TOMADA DE PREÇOS N.º 09/2019

Por meio deste e-mail solicitamos esclarecimento sobre item 12.2.4 da planilha orçamentária (CASTELO D'ÁGUA 15.000 LITROS)

Projeto de localização das fundações DAC-PMPA-ANA-PE-EST-R01-01 não prevê base para o reservatório

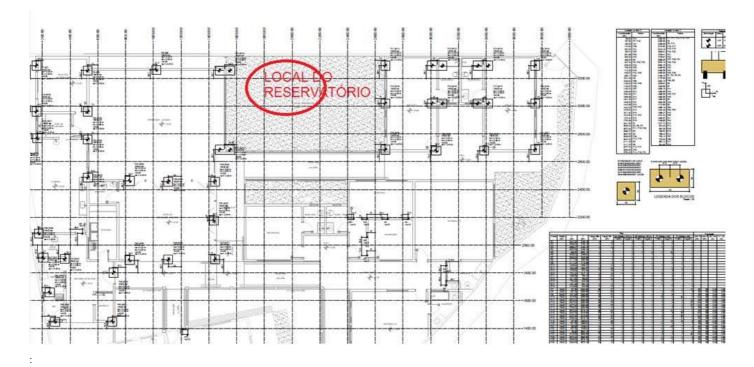
a.) Analisando todos os projetos e também a planilha orçamentária, não encontramos o projeto estrutural e nem o custo referente à fundação e base de concreto para apoio do reservatório tipo castelo de 15.000 litros.

Sabendo que trata-se de um equipamento de **carga pontual considerável**, ainda mais levando em conta a altura de 6m (que poderá sofrer ação do vento e outras variáveis), **não é possível executar e garantir** a estabilidade do reservatório **sem que se tenha um cálculo estrutural** específico para a base deste equipamento, **o que inevitavelmente implicaria em custo adicional para a construtora.**

- Solicitamos, portanto, que seja disponibilizado o projeto estrutural da base do reservatório de 15.000 litros e ainda a previsão de custo em planilha para execução da mesma.
